Bilag 5 Høring

Hørings svar fra Nørrebro Lokaludvalg vedr. høring om Sigynsgade og Krakas Plads - trygt, grønt og aktivt byrum

Hørings- og kommenteringsvar fra grundejere ved Sigynsgade og Krakas Plads og andre udvalgte interessenter og forvaltningens bemærkninger

Kommentering af dispositionsforslag til ny Sigynsgade og Krakas Plads

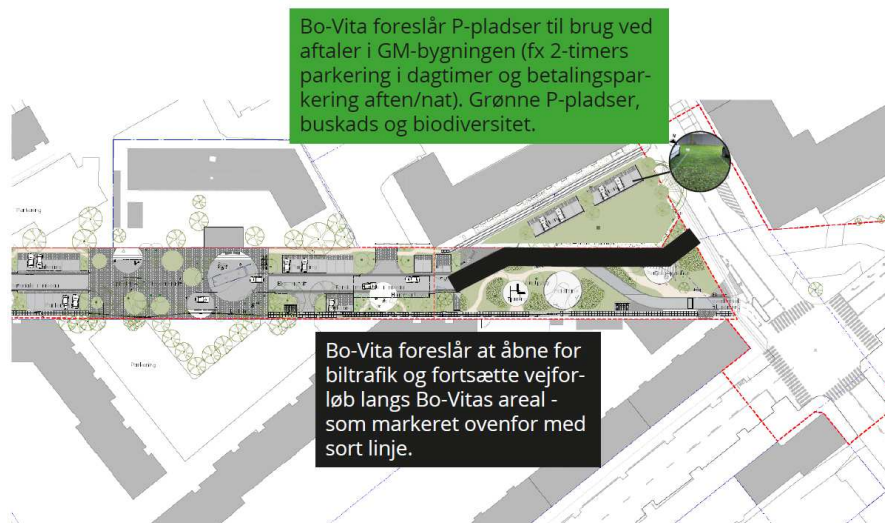
- Vi ønsker at vejen er åben for trafik, og at vejen placeres på det offentlige areal langs Bo-Vitas arealer - som markeret med sort optegning på billedet nedenfor.
- Området ved Krakas Plads foran GM-bygningen har efter vores opfattelse en publikumsorienteret funktion i forhold til de fremtidige planer med sundhedshus m.m.

I forhold til oplæggets vægt på rekreative områder ved GM-bygningen, vil det føre til en uønsket forøgelse af drifts- og vedligeholdelsesomkostningerne, der i givet fald skal betales af beboerne i Den Grønne Trekant.

Ud fra disse overvejelser ønsker vi, at der anlægges en parkeringsplads på pladsen foran GM-bygningen, hvor der fx er to-timers parkering i dagtimerne og parkering mod betaling aften og nat. Fra de nye grønne P-pladser med buskader og vægt på biodiversitet, kan der anlægges en sti, der fører hen til GM-bygningen.

Høringsvar taget til efterretning.
